Objektas: Administracinės paskirties, ypatingasis statinys (unikalus daikto Nr. 2194-0004-9037, žymėjimas plane 1B5p; žemės sklypo unikalus daikto Nr. 4400-0853-5208; žemės sklypo kadastro Nr. ir kadastro vietovės pavadinimas: 2101/0003:589 Klaipėdos m.k.v.), adresu Bangų g. 5A, Klaipėda

Stadija: Statinio ekspertizė

2.	PIRKIMO OBJEKTO PAVADINIMAS	Administracinio pastato (unikalus Nr. 2194-0004-9037) Bangų g. 5A, Klaipėda esamos techninės būklės vertinimo (ekspertizės) paslaugos pirkimas.

STATINIO EKSPERTIZĖS AKTAS Nr. 25-62E

Nagrinėjama stogo terasa tarp ašių 2-3/A-F (darbo projekto Nr. 11-14-DP-K-08, laida A)

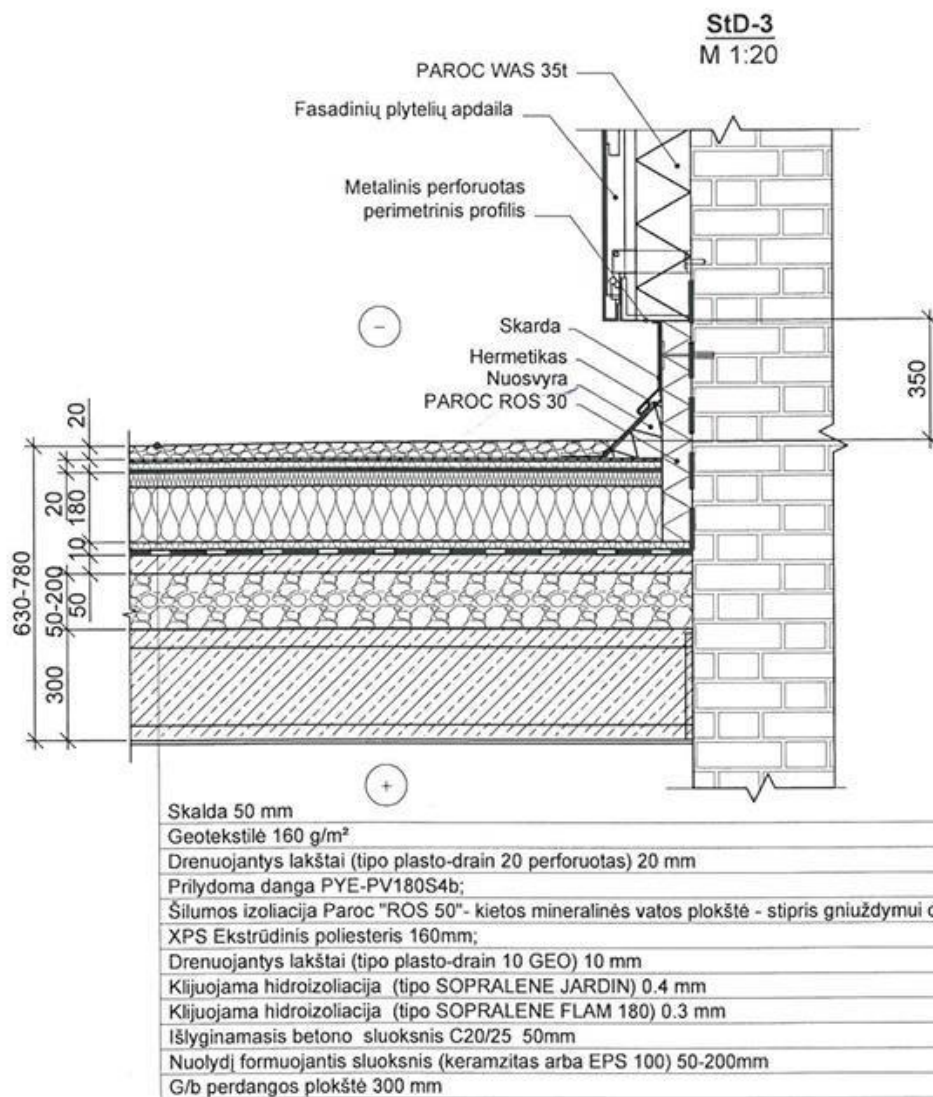
Tyrimas: Išnagrinėjus projektinę dokumentaciją (darbo projekto Nr. 11-14-DP-K, laida A) ir joje numatytus terasos trečiame aukšte tarp ašių 2-3/A-F įrengimo sprendinius, susipažinus su faktine situacija, buvo nustatyta, kad stogo terasoje tarp ašių 2-3/A-F stogas plokščiasis eksploatuojamas, lietus nuo stogo terasos surenkamas keturiomis vidinėmis įlajomis. Atidengtos stogo konstrukcijos nuo viršaus iki prilydomos bituminės dangos ir nustatytas medžiagiškumas: skalda, geotekstilė, drenuojantys lakštai (korys), prilydoma bituminė danga. Vaikščiavimui ant skaldos sumontuoti takai iš medinių lentų skydų. Apžiūrėtos po trečio aukšto terasa tarp ašių 2-3/A-F esančios antro ir pirmo aukšto patalpos, jose drėgmės požymių nenustatyta, iki rūšio patalpų drėgmė iš terasos konstrukcijų nepatenka. Buvo atidengti stogo konstrukcijos pasluoksniai ties išėjimo iš trečio aukšto patalpų į terasą durimis (žr. nuotrauką Nr. 2) ir nustatyta, kad išorės durys iš patalpų į trečio aukšto terasą tarp ašių 2-3/A-F sumontuotos ant prilydomos bituminės stogo dangos, po slenksčiu matomos montavimo putos, kurios dūlija ir neapsaugotos nuo atmosferos poveikių, krituliai ar tirpdamas sniegas turi galimybę prasiskverbti į patalpų vidų, **būtina užsandarinti durų montavimo siūlę, įrengiant hidroizoliaciją iš bituminės prilydomos dangos.** Neužtikrinami [3.1.7] STR 2.01.01(3):1999 „Esminiai statinio reikalavimai. Higiena, sveikata, aplinkos apsauga“ reikalavimai „10. Esminis reikalavimas „Higiena, sveikata ir aplinkos apsauga“ nustato, kad statinys turi būti suprojektuotas ir pastatytas taip, kad nekeltų grėsmės statinyje ar prie jo būnantiems žmonėms (toliau – žmonės) dėl šių priežasčių: 10.6. drėgmės statinio dalyse ir jo dalių vidaus paviršiuose. 34. Drėgmę ant statinių vidinių paviršių ir (arba) statybos produktų viduje būtina reguliuoti: 34.1.3. izoliuojant sienas ir grindis. Sienos turi būti tokios,

Atidengus skaldą, matyti, kad esamos geotekstilės paviršius užterštas lapais, žemėmis, tinkamai nenufiltruoja lietaus kritulių vandens (žr. nuotraukas Nr. 3, 4). Būtina pakeisti geotekstilę į naują ir vykdyti nuolatinę priežiūrą, metuose kartą prieš rudens ir žiemos sezoną pašalinant iš skaldos lapus, žemes, nuplaunant geotekstilės paviršių, geotekstilės paskirtis yra kaip filtracinis sluoksnis tarp skaldos ir drenuojančių lakštų (korio). Geotekstilės pagrindinė funkcija – praleisti vandenį ir kartu sulaikyti smulkias daleles, kad neužsikimštų дренаžinio lakšto latakai. Jei eksploatacijos metu ji užsiteršia žemėmis, lapais ar kitomis organinėmis medžiagomis, tai reiškia, kad geotekstilės poros gali būti užkimštos. Užsikimšusios poros sumažina vandens pralaidumą, todėl ji filtruoja prasčiau. Geotekstilės nuplovimas gali padėti pašalinti paviršinę organiką ir dalį dulkių, tačiau smulkios dalelės jau bus įstrigusios geotekstilės pluošto porose bei neišsiplaus ir plaunant visiškai atstatyti pradinės filtracijos savybių nebus įmanoma. **Rekomenduojame kartą metuose prieš rudens ir žiemos sezoną pašalinti iš skaldos lapus, žemes, nuplaunant geotekstilės paviršių, o geotekstilę keisti į naują kas 3-5**

Nuotrauka Nr. 5 Esami mediniai takai susidėvėję, daugelyje vietų įlūžę, būtina keisti į naujus

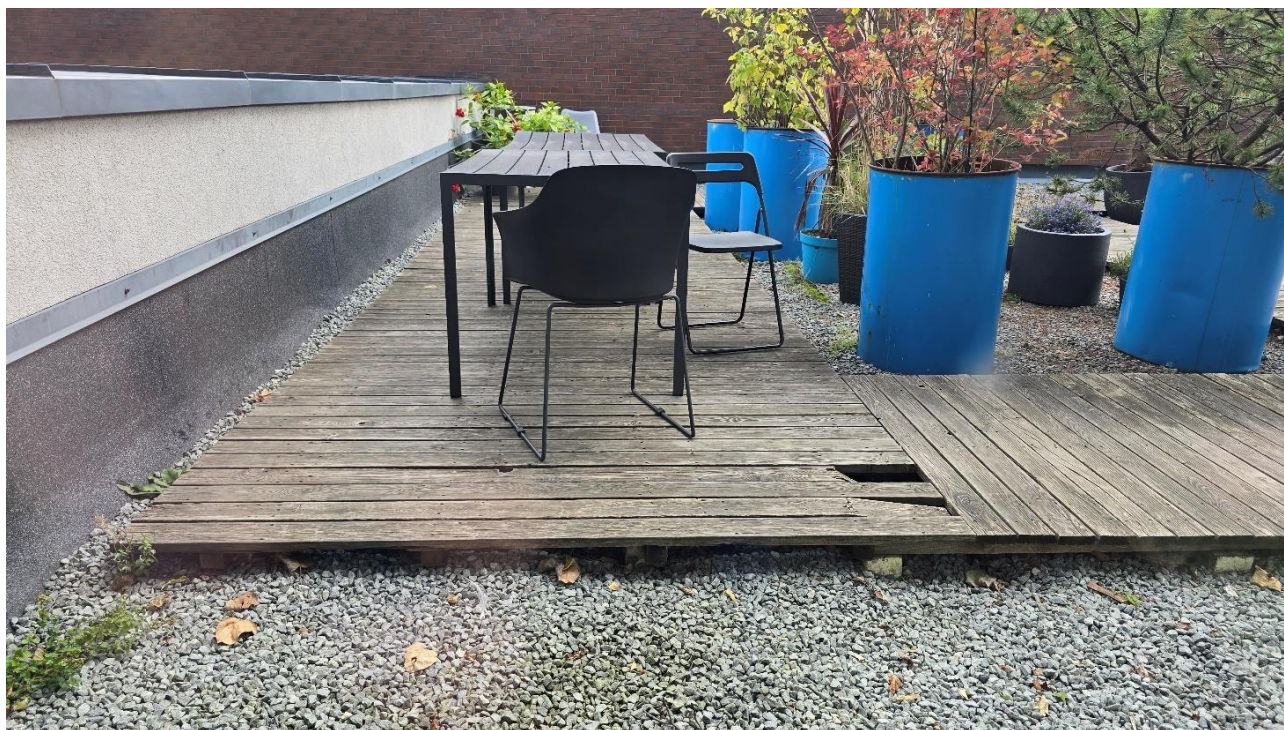
- Nustatyta, kad trečio aukšto stogo terasoje tarp ašių 2-3/A-F esami mediniai takai susidėvėję, daugelyje vietų įlūžę, būtina keisti į naujus (žr. nuotrauką Nr. 5).

Rūsių patalpų planas (techninis projektas Nr. 0308-TP-SA-01, laida B). Drėgmės vietų pažymėjimą žr. rodyklėmis

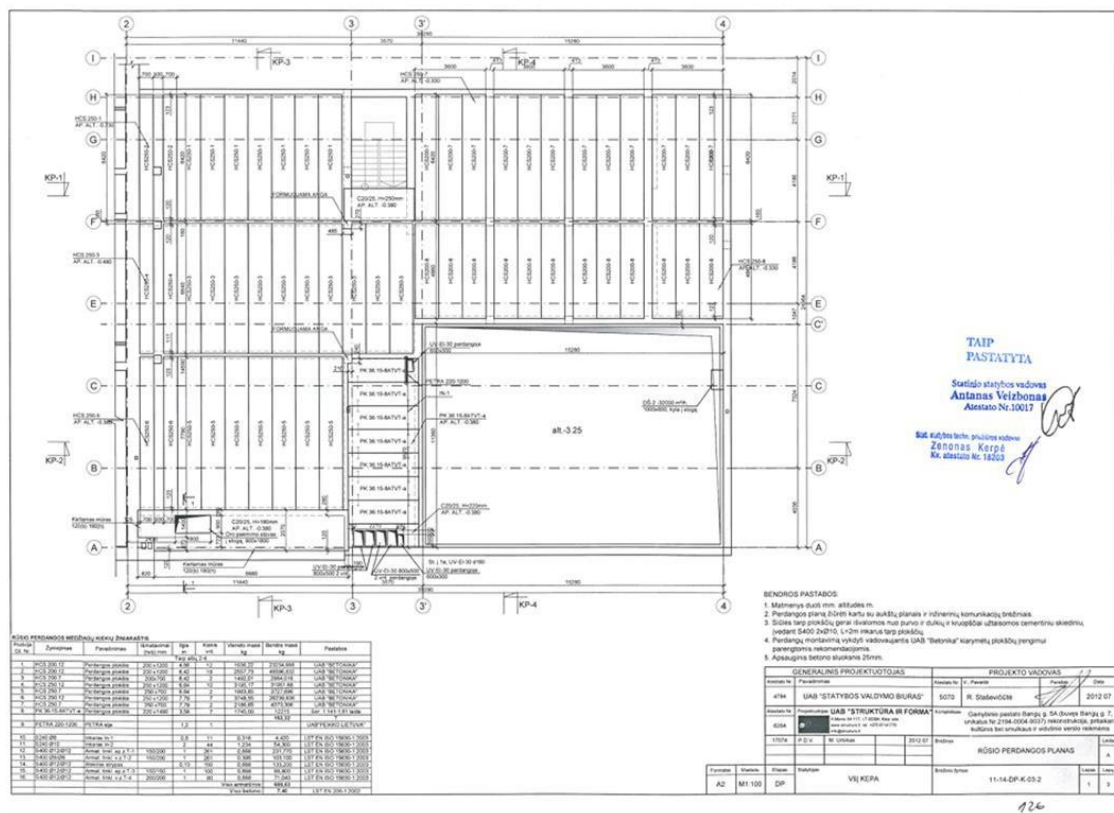
Tyrimas: Rūsio patalpose Nr. 14 (vyrų WC), (žr. nuotraukas Nr. 6, 7); Nr. 13 (vestibiulis), (žr. nuotrauką Nr. 8) nustatytos kritulių pratekėjimo žymės, ant lubų ir sienų matomi nuo drėgmės atšokę dažai; pirmo aukšto patalpoje Nr. 13 (laiptinė) atšokę dažai nuo sienos (žr. nuotraukas Nr. 9, 10).

Medienos ir statybinių medžiagų drėgmės indikatoriumi Exotek MC-380 XCA buvo išmatuotas iki 10 cm sienos konstrukcijos gylio pirmo aukšto patalpos Nr. 13 (laiptinė) sienos absoliutinis drėgnumas, kuris faktiškai nustatytas 6% ir pagal gautus tyrimo rezultatus **darytina išvada, jog pirmo aukšto patalpoje Nr. 13 (laiptinė) sienos konstrukcija yra šlapia (žr. žemiau).**

Perdangos virš trečio aukšto konstrukcija tarp ašių 1-2/A-G (ištrauka iš darbo projekto 11-14-DP-K-40 laida A)

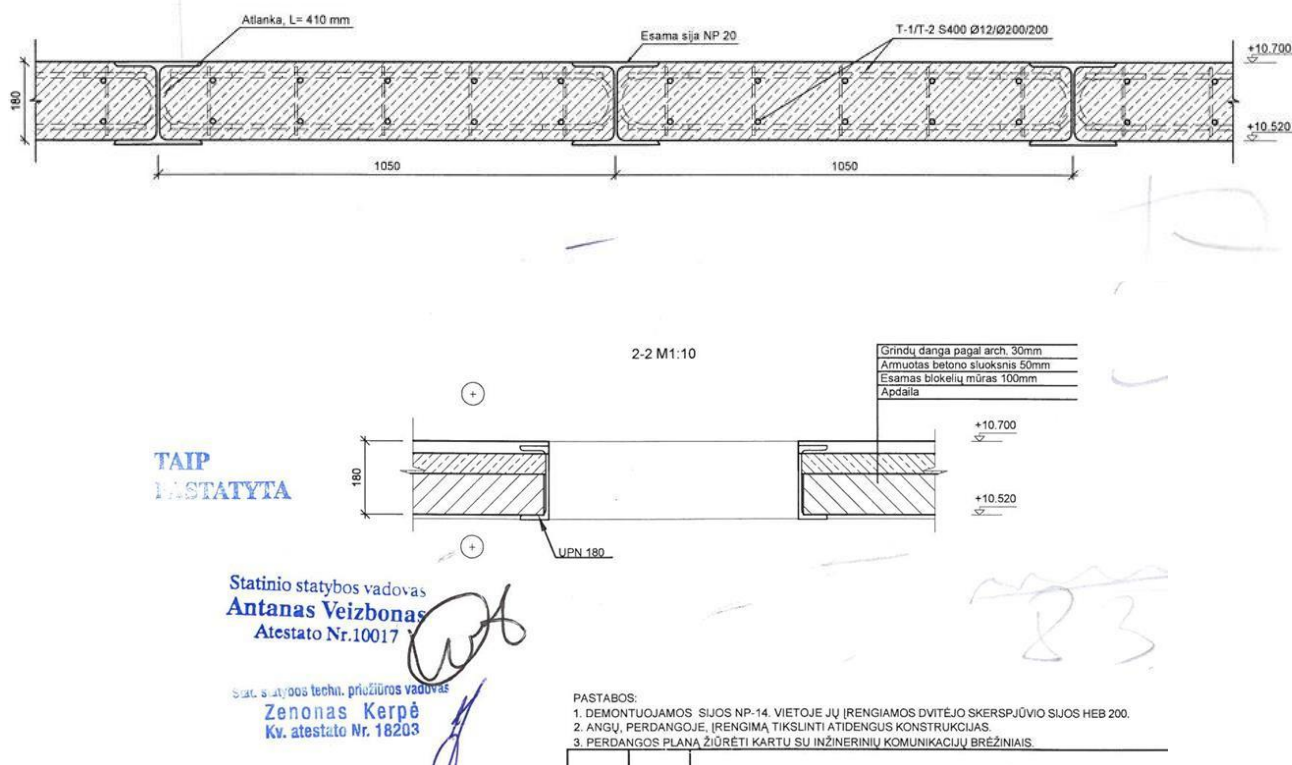
Nustatyti defektai: Ketvirto aukšto patalpose tarp ašių 1-2/A-J grindų konstrukcijoje matomi iki 2,5 mm pločio įvairiomis kryptimis nueinantys trūkiai. **Nustatyta, jog Rangovas armuoto 50 mm betono pasluoksnyje neįrengė deformacinių siūlių kas 6x6 m**, kaip nurodyta Techninio projekto konstrukcinėje dalyje Nr. 0308-TP-SK, laida B 2.5 punkte ir 4.3 punkte, ko pasekoje betoninis pasluoksnis dėl susidariusių įtempimų įtrūko įvairiomis kryptimis per visą 50 mm betoninio pasluoksnio storį. Betoninio grindų pasluoksnio trūkiai neturi įtakos statinio mechaniniam atsparumui ir pastovumui, tačiau neatitinka estetinių ir higienos reikalavimų, įtrūkių vietose kaupsis nešvarumai ir bakterijos, įtrūkimus būtina remontuoti.

Techninio projekto konstrukcinė dalis Nr. 0308-TP-SK, laida B grindų išlyginamųjų sluoksnių techninė specifikacija

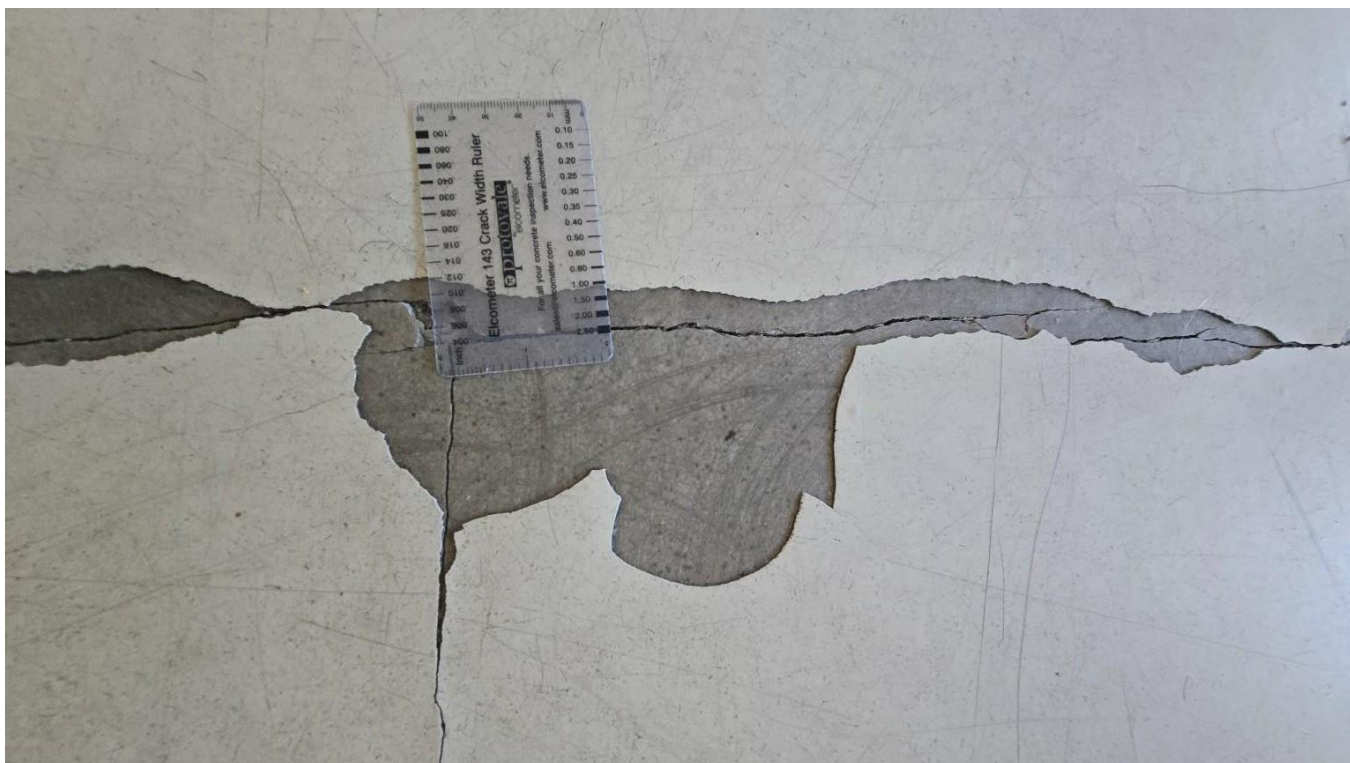
Nuotrauka Nr. 23 Nustatyti iki 2,5 mm pločio betoninio 50 mm storio pasluoksnio trūkiai

Tiriamas fasadas tarp ašių A-H/4 (darbo projektas Nr. 0308-DP-SA-04 laida 0)

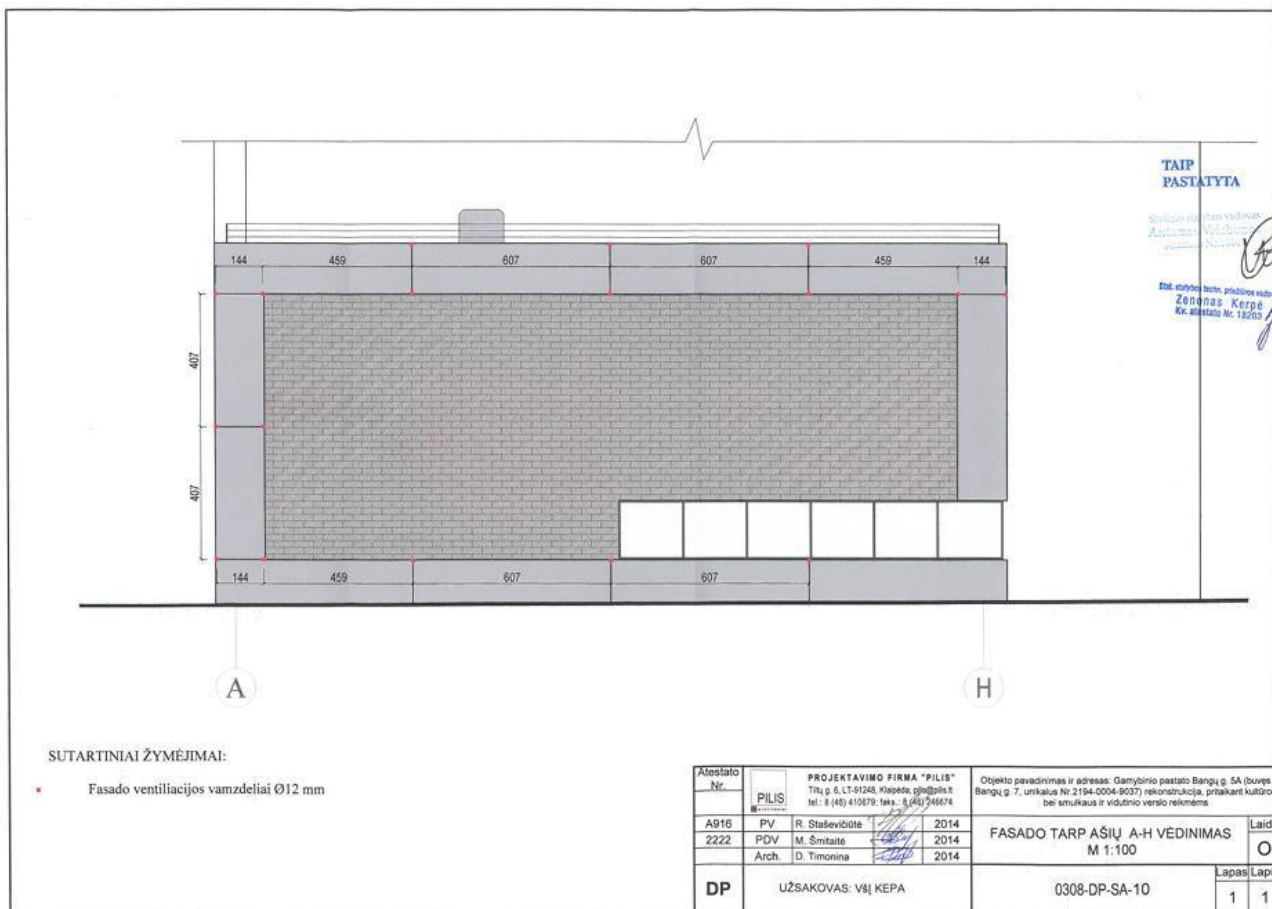
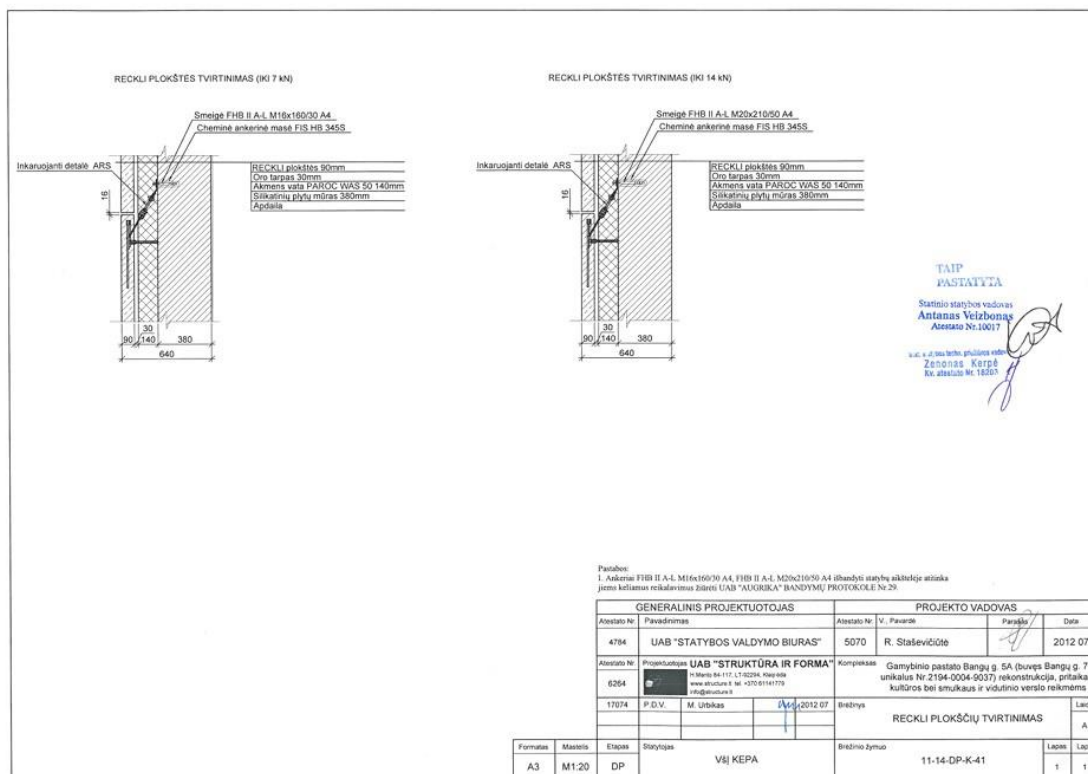
• Fasade tarp ašių A-H/4 neįrengti ventiliacijos vamzdeliai Ø12 mm ties RECKLI plokštėmis kaip nurodyta Darbo projekto brėžinyje Nr. 0308-DP-SA-10 laida 0, kurių paskirtis pašalinti per 30 mm oro tarpą tarp RECKLI plokščių ir šiltinamojo sluoksnio iš akmens vatos drėgmę.

Dėl nuo drėgmės poveikio atšokusių klinkerio plytelių kyla pavojus joms nukritus sužeisti statinio naudotojus ir trečius asmenis, Fasado tarp ašių A-H/4 konstrukcijos neatitinka [3.1.6.] STR 2.01.01(4):2008 „Esminiai statinio reikalavimai. Naudojimo sauga“ keliamų reikalavimų:

Tiriamas fasadas tarp ašių 3-4/A (darbo projektas Nr. 0308-DP-SA-02 laida 0)

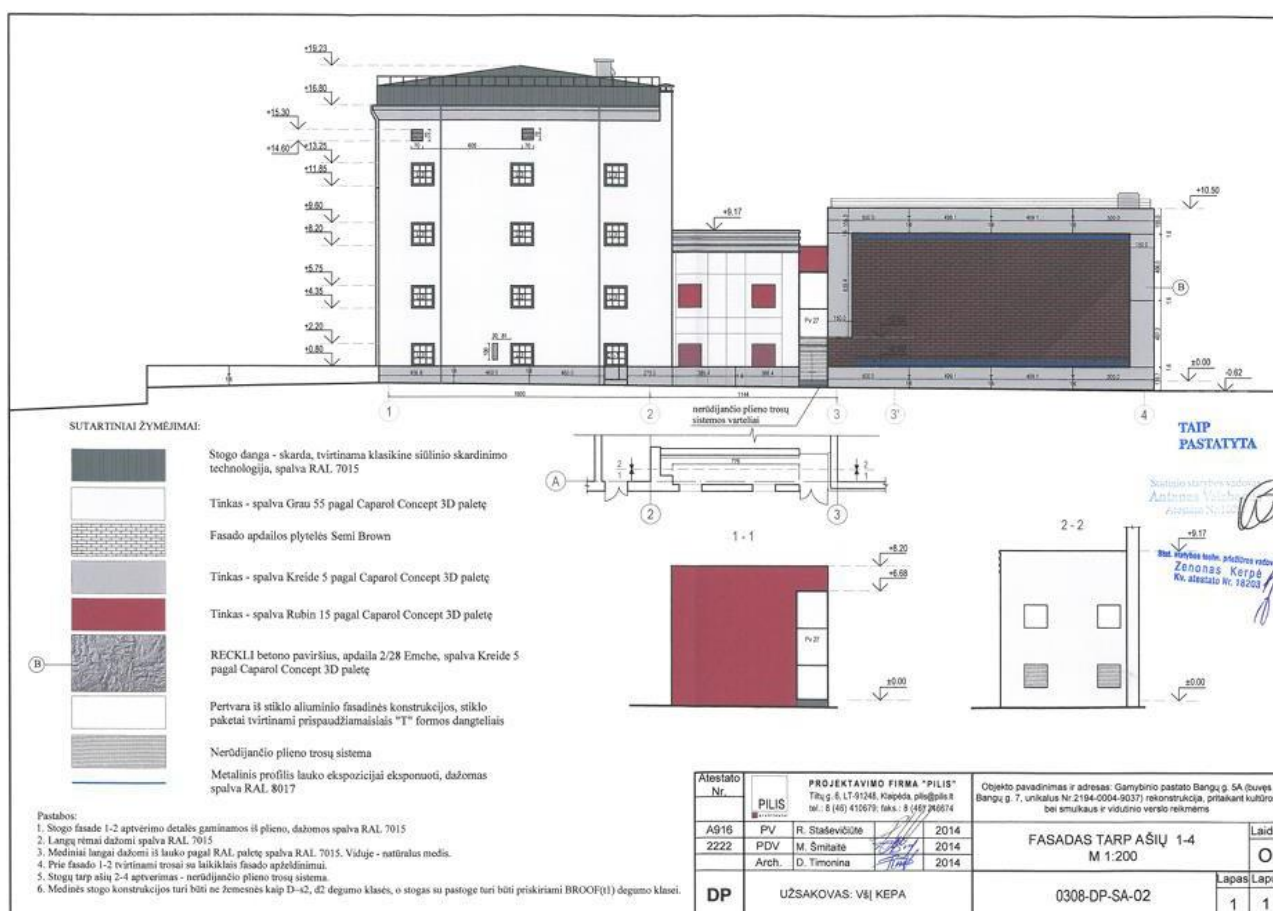
uos sprendinius. Apdailinė aliuminio juosta privalėjo būti atbortuota, skardinės palangės tipo, sujungta su armavimo tinkleliu kad užtikrinti sandūros sandarumą.

• **Fasade tarp ašių 3-4/A neįrengti ventiliacijos vamzdeliai Ø12 mm ties RECKLI plokštėmis** kaip nurodyta Darbo projekto brėžinyje Nr. 0308-DP-SA-08 laida 0, kurių paskirtis pašalinti per 30 mm oro tarpą tarp RECKLI plokščių ir šiltinamojo sluoksnio iš akmens vatos drėgmę. RECKLI plokščių sandūrose, užpildytose hermetiku, matomi trūkiai, krituliai patenka į sandūrą (žr. nuotraukas Nr. 42-43).

• **Dėl nuo drėgmės poveikio atšokusių klinkerio plytelių kyla pavojus joms nukritus sužeisti statinio naudotojus ir trečius asmenis, Fasado tarp ašių 3-4/A konstrukcijos neatitinka [3.1.6.] STR 2.01.01(4):2008 „Esminiai statinio reikalavimai. Naudojimo sauga“ keliamų reikalavimų:**

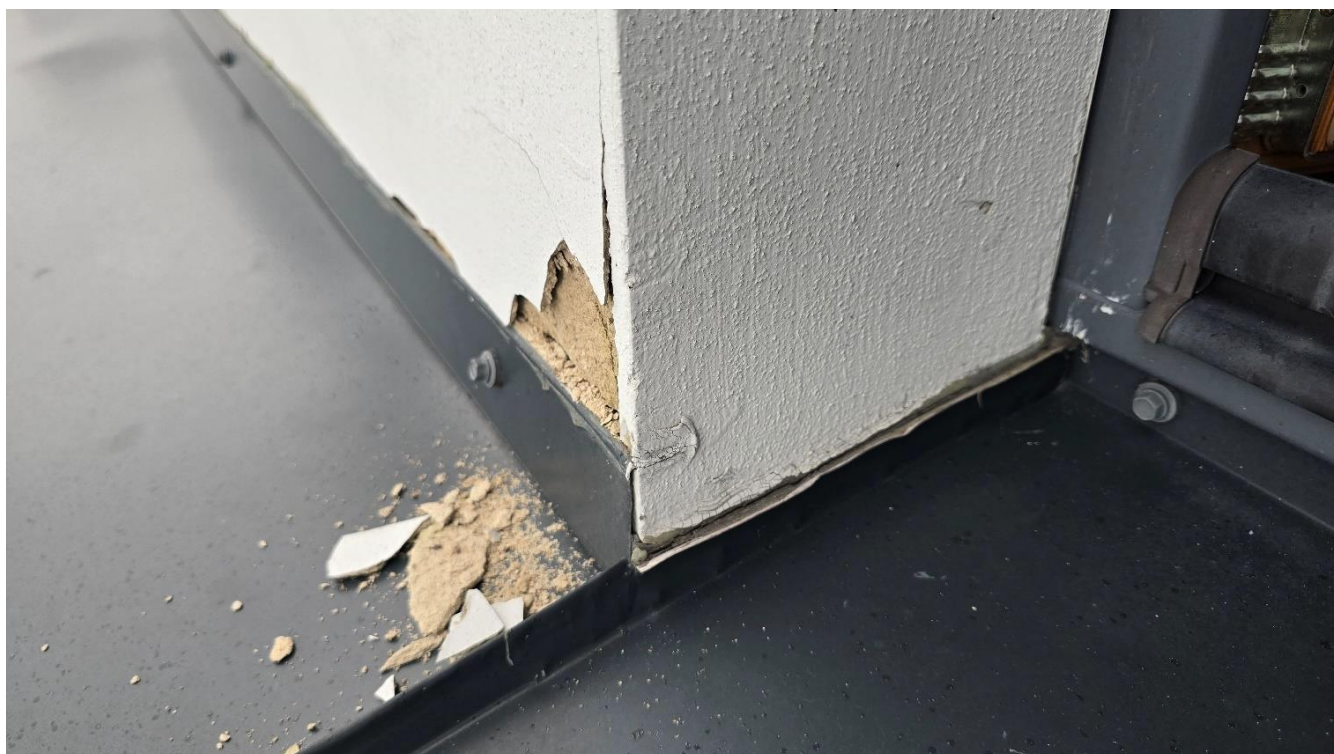
Nuotrauka Nr. 66 skardos palangių įrengimas nekokybiškas, užlenkimai ir sandūros neapsaugo nuo kritulių patekimo į sienų konstrukciją, neatitinka techninio projekto, konstrukcinės dalies Nr. 0308-TP-SK techninėse specifikacijose nurodytų reikalavimų palangių skardinimui, dėl drėgmės ir šalčio poveikio vietomis tinkas su dažais atsoko
